Teie 17.12.2024 EHR-i menetlus 466453

Meie 19.12.2024 nr 7.1-2/24/21540-2

**Kiviaia kinnistu projekteerimistingimuste
eelnoo kooskõlastamine märkustega,
ristumiskoha nõuded**

Lisa 1. Ristumiskoha ehitamise nõuded

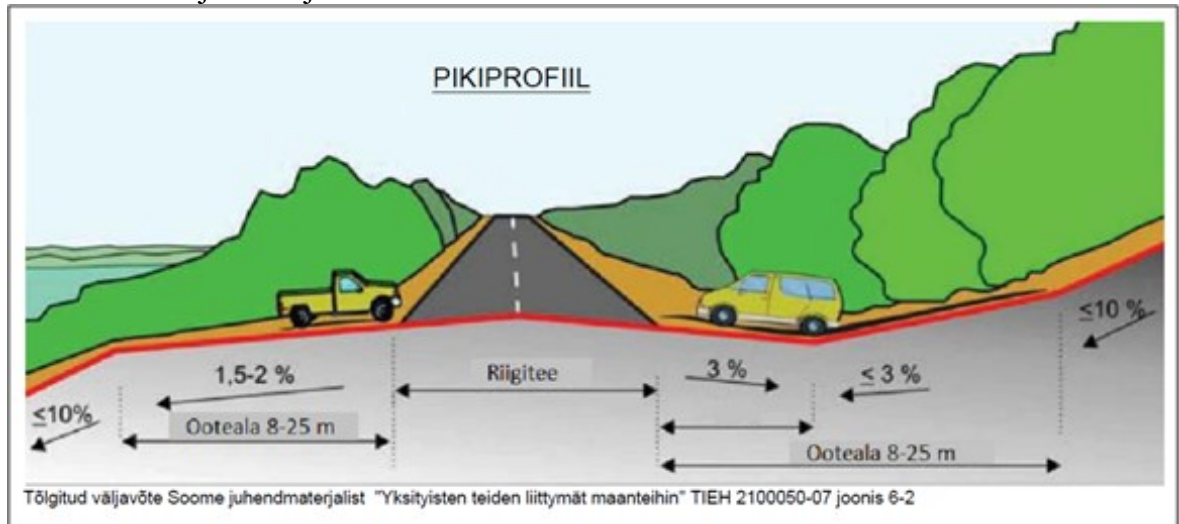
1. Ristumiskoht projekteerida riigitee km 7,63, asukoht näidatud Maa-ameti kaardi väljavõttel.
